東海第二発電所

設計及び工事計画変更認可申請書

補足説明資料

補足－4 【火災防護設備用ハロンボンベ及び二酸化炭素ボンベの  
設置場所，個数，名称等の変更】

図4 高圧炉心スプレイスレーン系ディーゼル発電機室用配管系統の変更前後

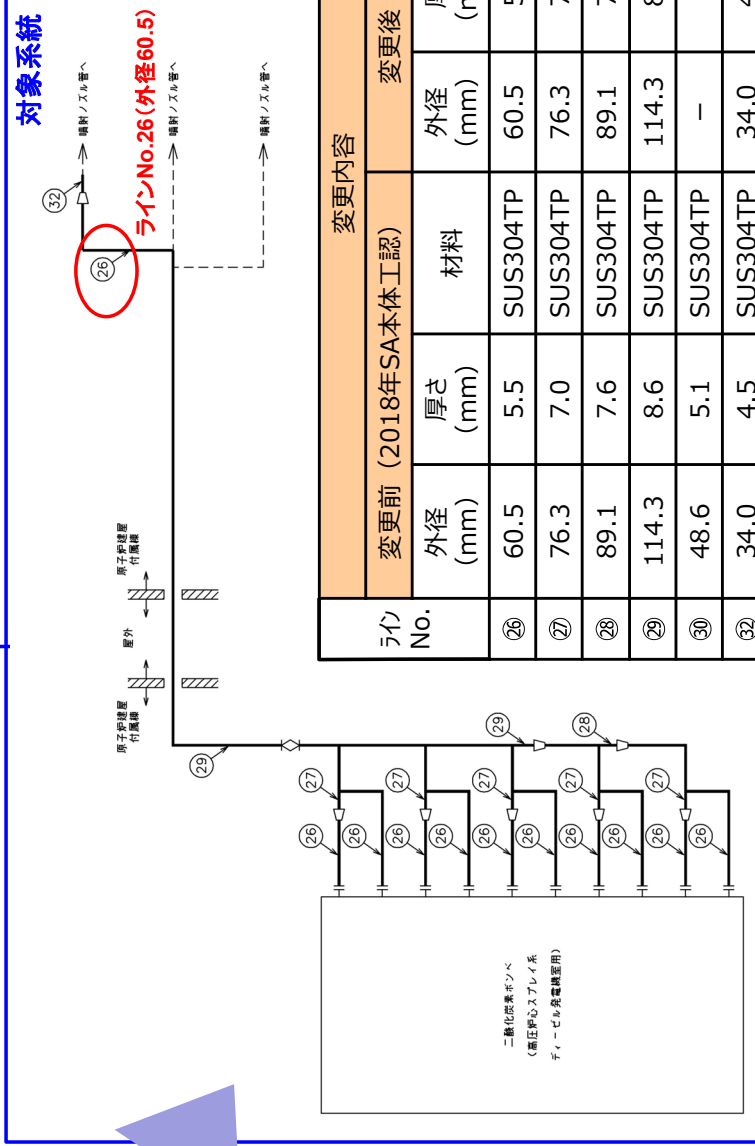
変更前  
 外径： ㉔60.5, 76.3, 89.1, 114.3, ㉔48.6, ㉔34.0  
 変更後  
 ⇒ ㉔60.5, 76.3, 89.1, 114.3, 34.0  
 ㉔のラインをやめ，㉔のラインサイズとする

ライン No.	変更前 (2018年SA本体内認)			変更後 (今回工認)		
	外径 (mm)	厚さ (mm)	材料	外径 (mm)	厚さ (mm)	材料
㉔26	60.5	5.5	SUS304TP	60.5	5.5	SUS304TP
㉔27	76.3	7.0	SUS304TP	76.3	7.0	SUS304TP
㉔28	89.1	7.6	SUS304TP	89.1	7.6	SUS304TP
㉔29	114.3	8.6	SUS304TP	114.3	8.6	SUS304TP
㉔30	48.6	5.1	SUS304TP	—	—	—
㉔32	34.0	4.5	SUS304TP	34.0	4.5	SUS304TP

図1 RCW熱交換器の伝熱面積 (公称値) の設定方法

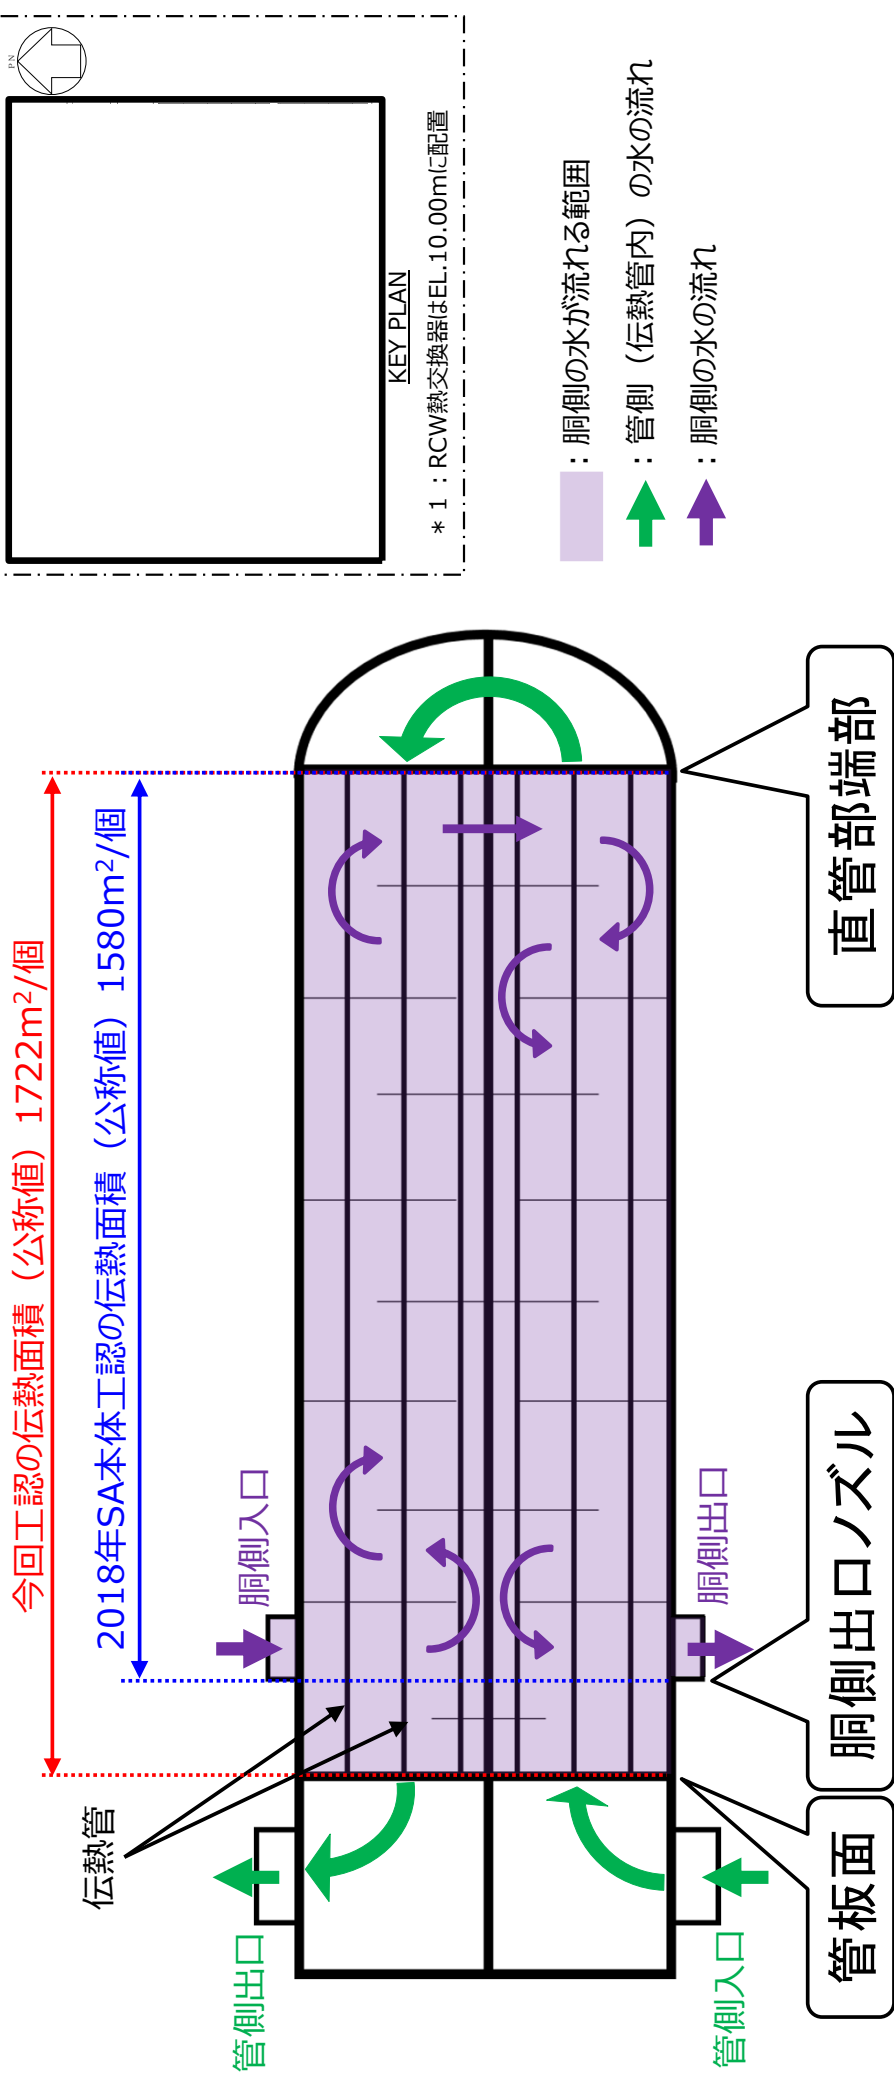
- ◆ 2018年SA本体工認では、建設時工認を踏襲して、保守的に胴側出口ノズルの位置から直管部端部までの伝熱管面積を伝熱面積 (公称値) としていた。
- ◆ 今回工認では、他プラント及び2018年SA本体工認時の残留熱除去系熱交換器の伝熱面積 (公称値) の算出方法に合わせて、伝熱管接液部の全表面積を伝熱面積 (公称値) とする。熱交換器の胴側管板面と出口ノズル間においても流れが生じており伝熱性能は同等であることから、伝熱面積として期待できる。

図2 CUW非再生熱交換器の伝熱面積 (公称値) の設定方法

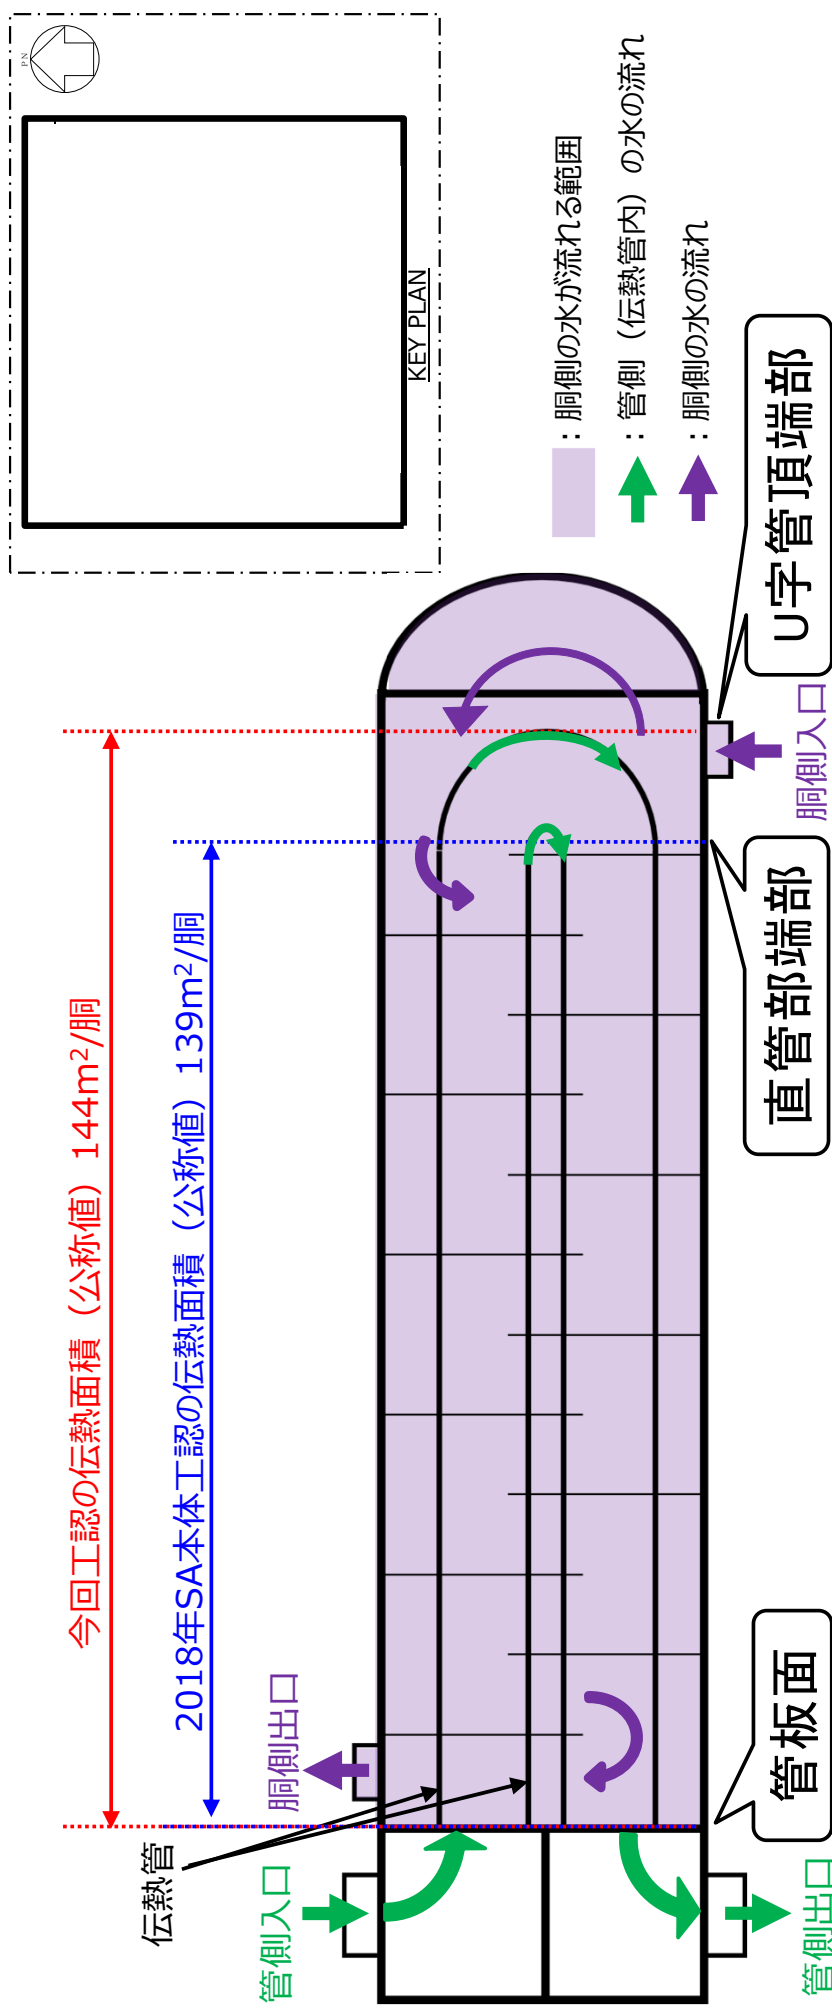
- ◆ 2018年SA本社工認では、建設時工認を踏襲して、保守的に**管板面の位置から直管部端部 (U字管除く。)**までの**伝熱管表面積**を伝熱面積 (公称値) としていた。
- ◆ 今回工認では、他プラント及び2018年SA本社工認時の残留熱除去系熱交換器の伝熱面積 (公称値) の算出方法に合わせて、**伝熱管接液部の全表面積**を伝熱面積 (公称値) とする。U字管部においても流れが生じており直管部とU字管部の伝熱性能は同等であることから、伝熱面積として期待できる。
